CIRCULAIRE TECHNIQUE PIECES DETACHEES

EDITION	24	du	15/04/72	concerne la modification N°	00286
---------	-----------	----	----------	-----------------------------	-------

Nouvelle fabrication de filtre à air

ANCIEN FILTRE A AIR

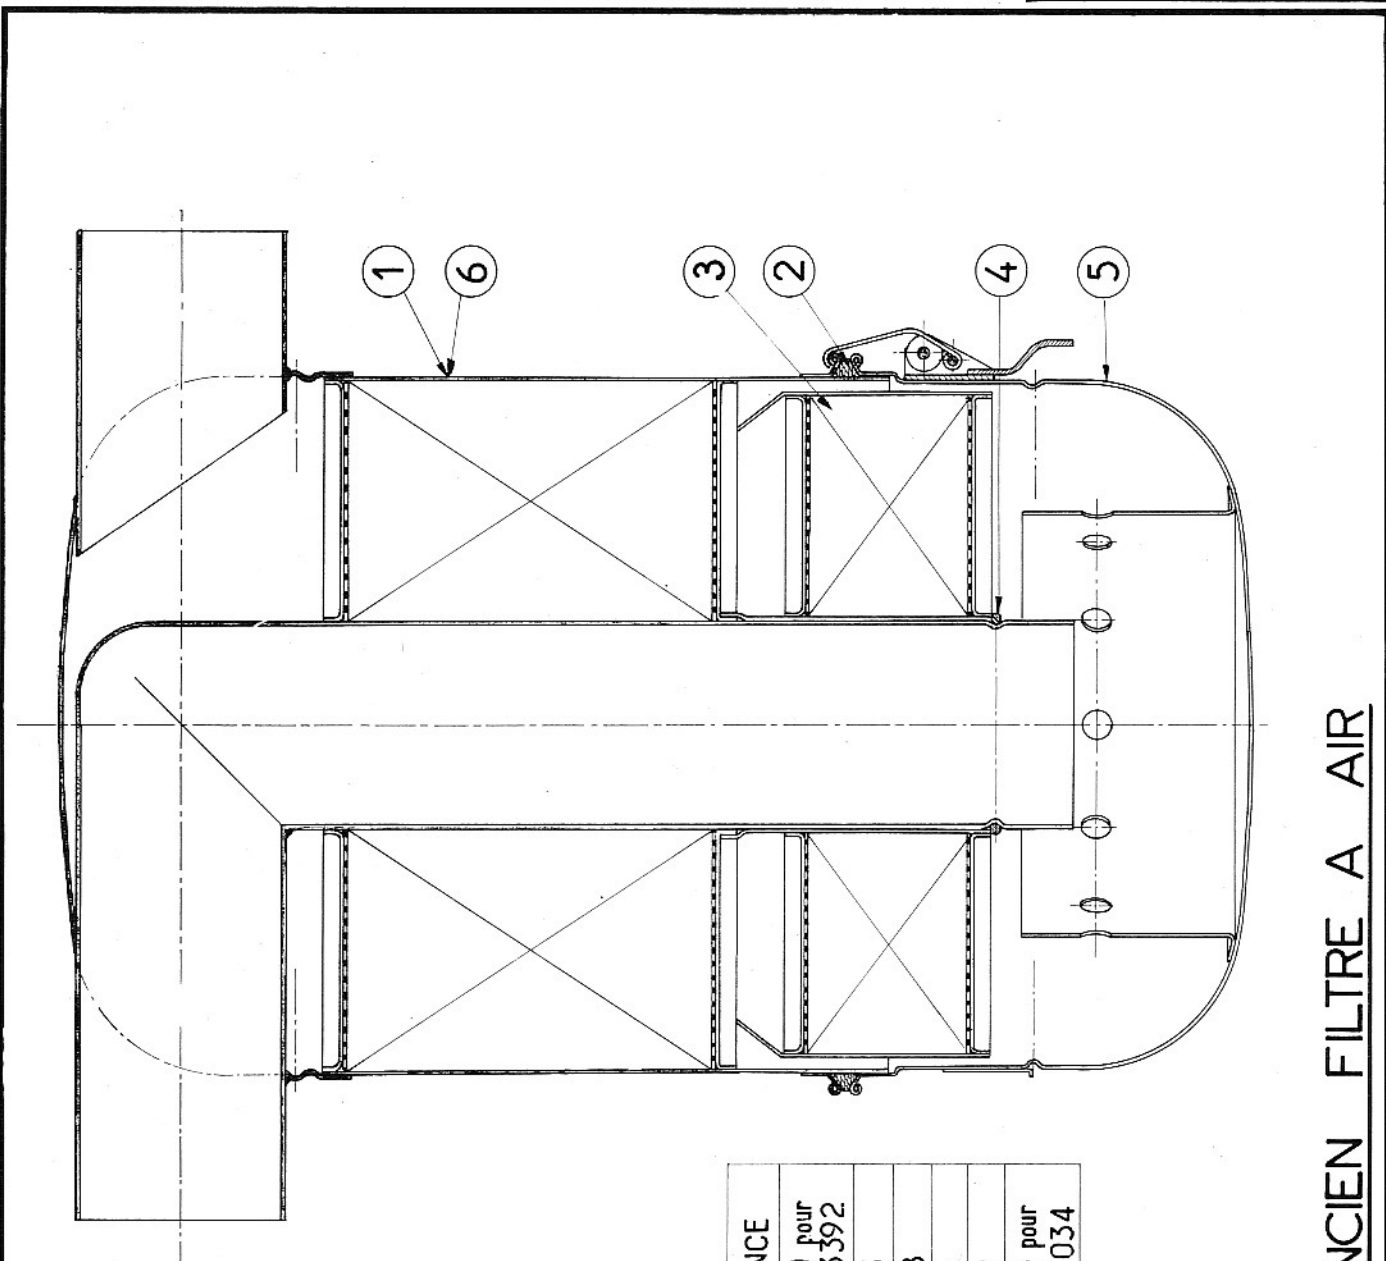
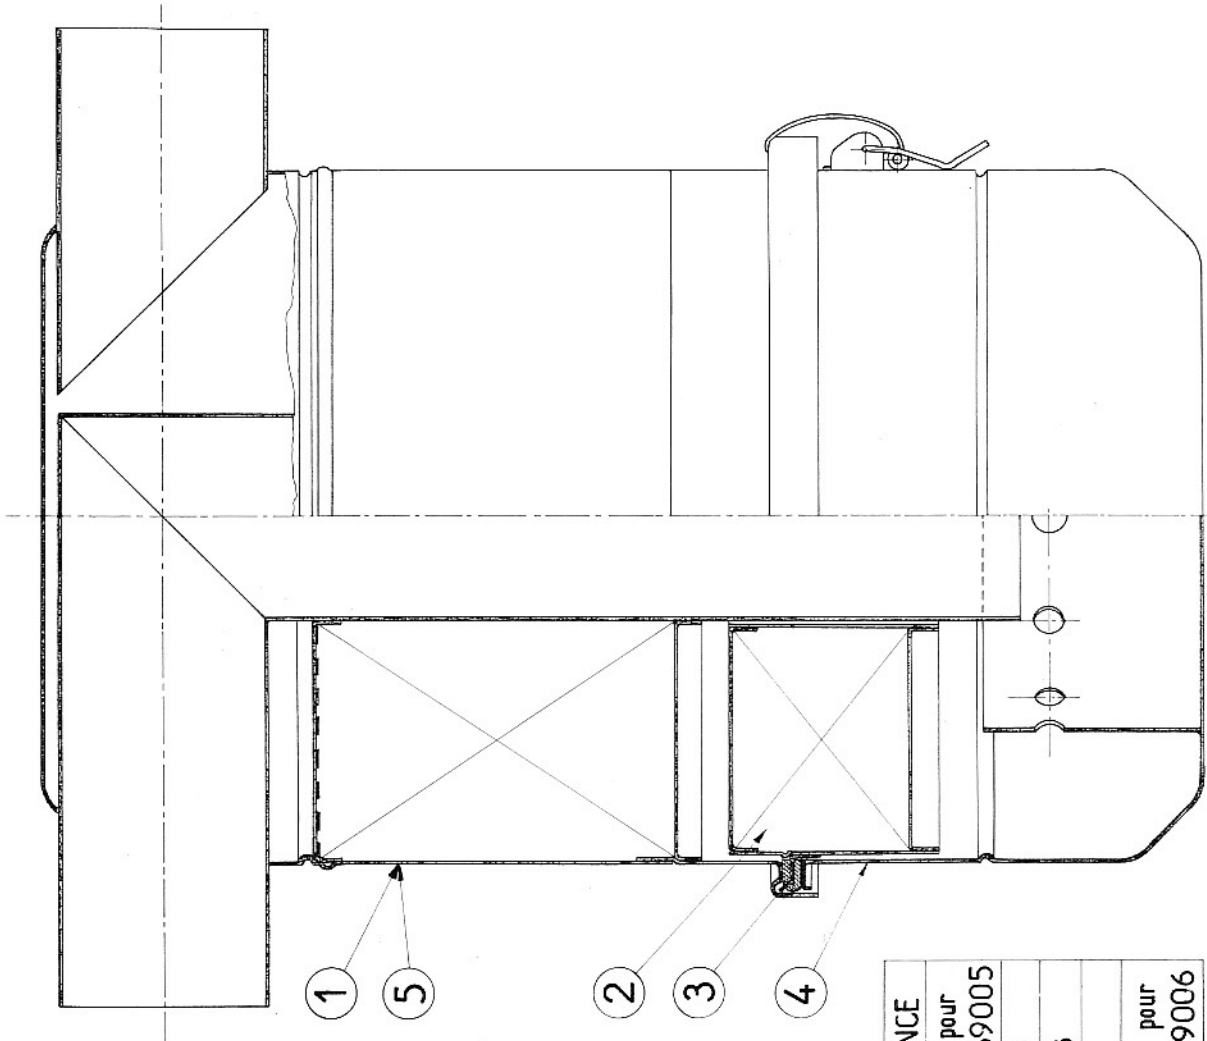
Eviter la détérioration de l'élément filtrant lors de la descente de celui-ci dans la cuve par les vibrations du moteur.

Ci-joint les plans des deux montages.

669005	Filtre à air ass.	1
653449	Corps de filtre	1
653450	Elément	1
653451	Cuve	1
232988	Joint	1

669006	Filtre à air ass .	1
653452	Corps de filtre	1
653450	Elément	1
653451	Cuve	1
232988	Joint	1

A épuisement des anciens filtres seuls les nouveaux seront fournis .
